PORTA BORSARI, C.SO

N. Intervento

1190

Foto del rilievo

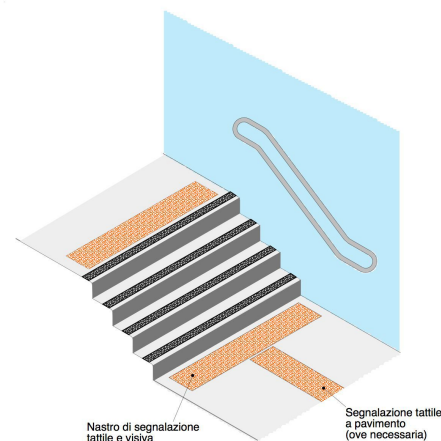
Criticità

Difficoltà di **percezione** di una differenza di quota

Descrizione prestazionale dell'intervento

Evidenziazione cromatica di serie di gradini, tramite inserimento di fascia cromaticamente distinta dalla superficie, di larghezza minima 10 cm, sulle pedate dei gradini.

Materiale suggerito: **Vernice**
